Invaso a uso plurimo e rete per l'innevamento programmato Area di Ciamporino

versione	data	ELABORATO A CURA DI
01	ottobre 2023	Prima emissione - Dott. Geol. F. D'Elia
02		
03

**APPENDICE ALL'ELAB. 4.1:
- SINTESI DEGLI APPROFONDIMENTI
SVILUPPATI A SEGUITO DELLE RICHIESTE
DI INTEGRAZIONI DI CUI ALLE CdS -**

4.3

Bacino idrografico del Rio Croso, in scala 1: 15.000
su base BDTRE, considerazioni sul trasporto solido

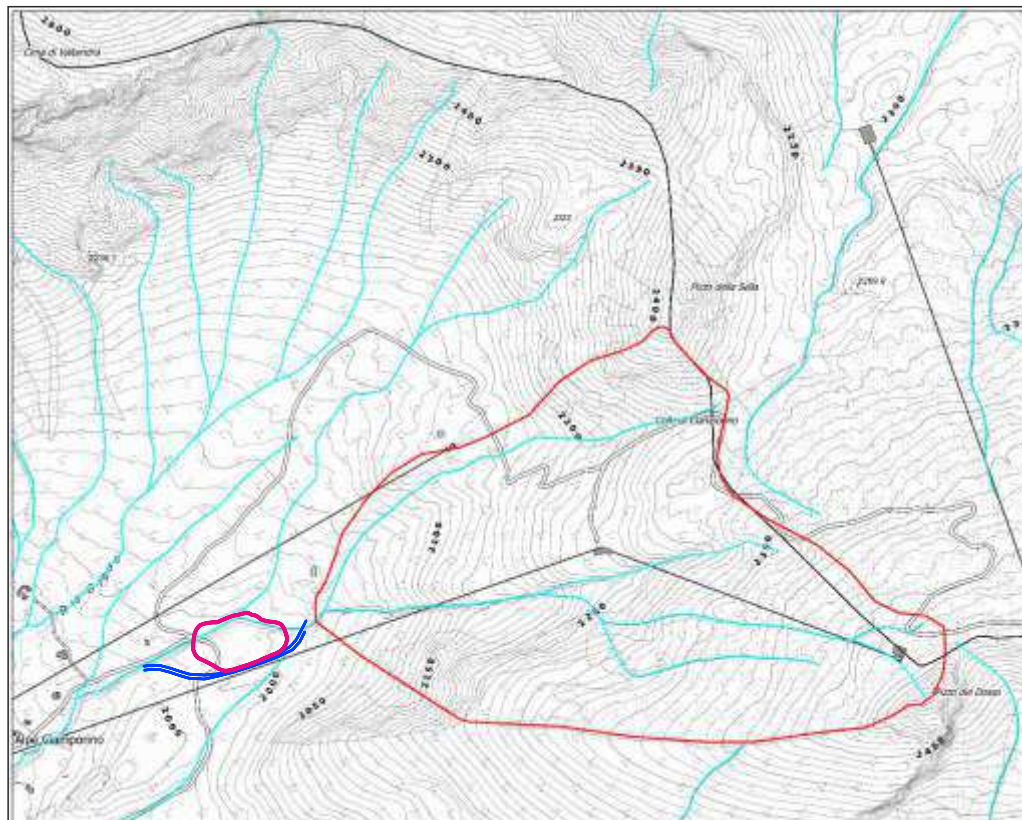
in relazione ai possibili impatti di rilevanza ambientale, viene richiesto di ***“effettuare un’analisi, per quanto possibile dettagliata, del trasporto solido del Rio Croso, al fine di dimensionare correttamente la vasca di sedimentazione prevista a monte della briglia, valutando contestualmente quale possa essere l’apporto di sedimento all’interno del bacino costituente il nuovo invaso”***.

Come riportato nell’allegato grafico presentato di seguito, tale bacino idrografico, calcolato su base DTM, è stato delimitato con criteri cautelativi, in quanto considera il bacino sotteso all’intero invaso artificiale; nello stesso allegato grafico, è stata anche riportata, su base BDTRE, una seconda ipotesi, posizionando la sezione di chiusura all’altezza della prevista briglia, da cui avrà inizio il canale di By-pass: in questo caso, l’estensione del bacino è decisamente inferiore, risultando pari a circa 0.60 km^2 .

Entrando nello specifico della stima del trasporto solido, si sottolinea come, non solo il bacino idrografico sotteso alla briglia ed all’annessa varice di calma e decantazione, è di estensione ridotta, ma in tale ambito, la maggior parte delle incisioni torrentizie, risultano estesamente affermate nella roccia affiorante al fondo e nelle sponde, ovvero sono del tutto prive di fenomeni di erosione o dilavamento di materiali inerti.

Il volume effettivo di materiale solido mobilizzabile, risulta oggettivamente di difficile valutazione ma, per quanto detto, sarà dato da un quantitativo relativamente ridotto di inerti, che verranno trasportati dalle portate di piena, con meccanismi prevalenti di trasporto e trascinamento al fondo; i blocchi lapidei di maggiori dimensioni, non possono venire mobilizzati dalle portate di piena.

Come da previsioni progettuali, a monte della briglia e dell'ingresso di monte del canale di by-pass, in corrispondenza di una "varice" naturale dell'alveo, verrà modellata una zona di calma e sedimentazione, che, in base alle caratteristiche morfologiche dell'alveo, si stima avrà una capacità di trattenuta indicativa non inferiore a 35.0-40.0 mc (varice larga circa 4.0 m, lunga non meno di 7.0-8.0 m ed altezza compresa tra 1.0-1.5 m).

A fronte di tali misure, si può affermare che la zona di calma e sedimentazione, sarà più che adeguata a consentire il deposito del materiale solido mobilizzato da episodi di piena del Rio Croso, senza dare origini a problemi di deflusso e senza che il detrito lapideo possa andare a depositarsi nel canale artificiale o confluire nel laghetto.

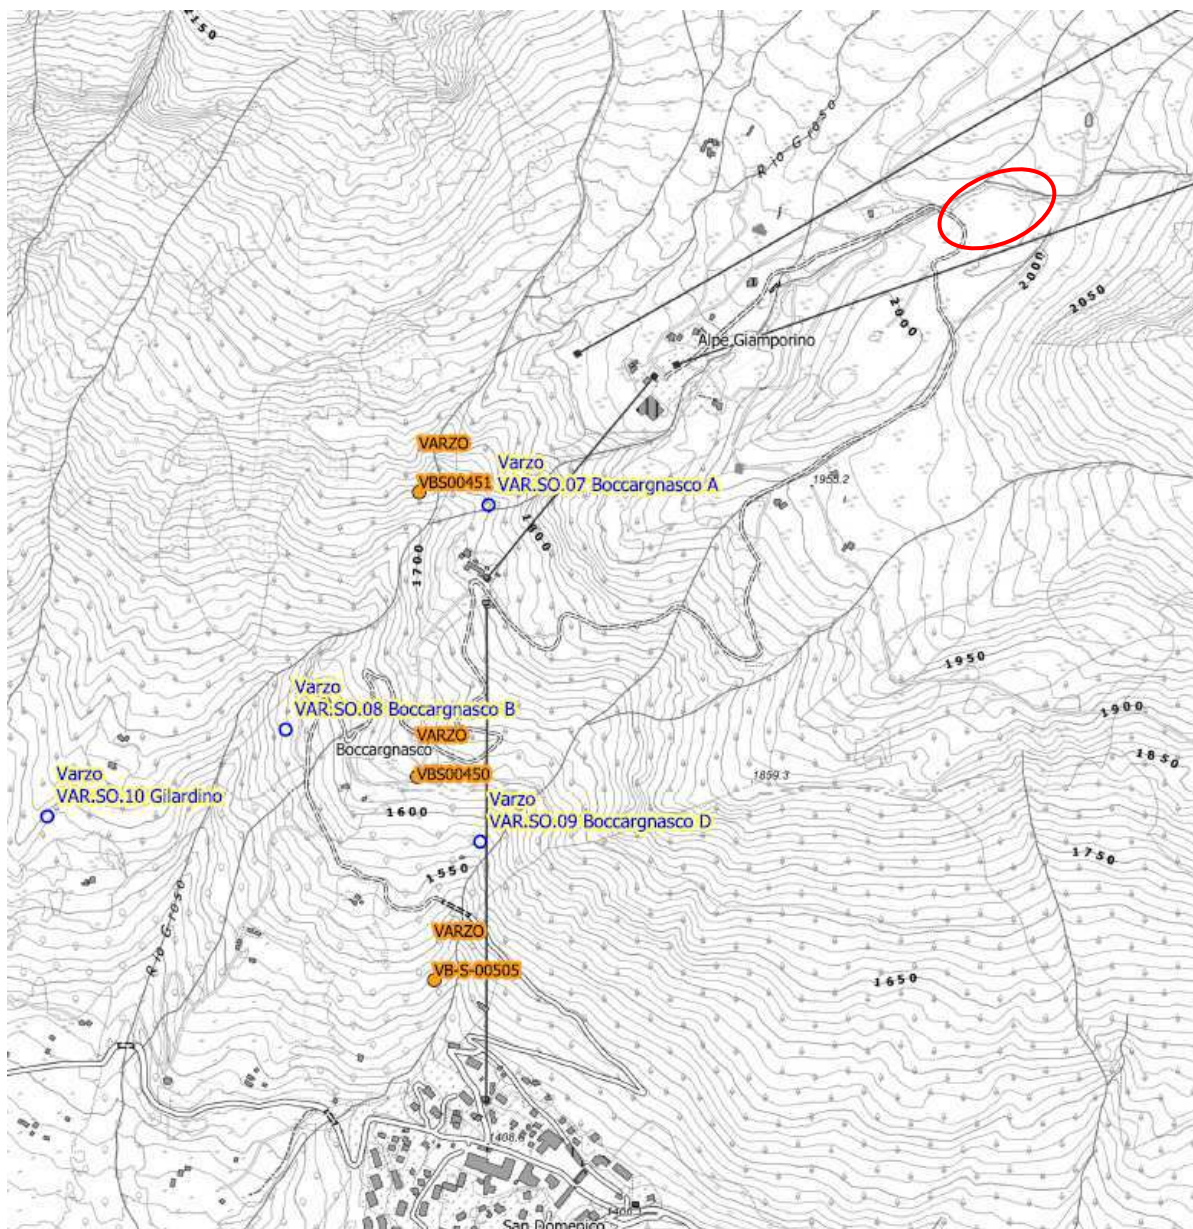
La Provincia del VCO, nel proprio Parere del 03/03/2023, prot. 3859, mette in evidenza che: ***“Sullo stesso Rio Croso, in un tratto a valle poco prima della confluenza nel Torrente Cairasca, è in corso di istruttoria un procedimento volto al rilascio di una concessione di derivazione per un impianto idroelettrico, richiesta dalla Soc. Officine M srl. Nella redazione del progetto definitivo in oggetto, la Società proponente dovrà quindi verificare e dimostrare la non interferenza con il prelievo per il nuovo bacino dall’alpe Ciamporino rispetto alla derivazione in progetto per l’uso idropotabile”*** (Nota del geologo: si ritiene si tratti di un refuso, in quanto l’impianto sarà ad uso idroelettrico).

Per quanto riguarda la possibile interferenza tra l’invaso ad uso plurimo ed il bilancio idrogeologico, viene sviluppato in maggiore dettaglio nel punto seguente, in risposta alle osservazioni della Società Idrablù, Gestore del Servizio Idrico Integrato, in cui viene sottolineato come, allorché l’invaso ad uso plurimo entrerà “a regime”, l’acqua trattenuta verrà reimmessa in circolazione nell’ambito dello stesso bacino, sotto forma di neve, la quale, sciogliendosi, andrà ad alimentare la circolazione idrica sotterranea, mantenendo l’attuale equilibrio del sistema idrogeologico.

Si possono pertanto escludere interferenze significative tra l’invaso artificiale presso l’Alpe Ciamporino e la prevista derivazione nei pressi del T. Cairasca.
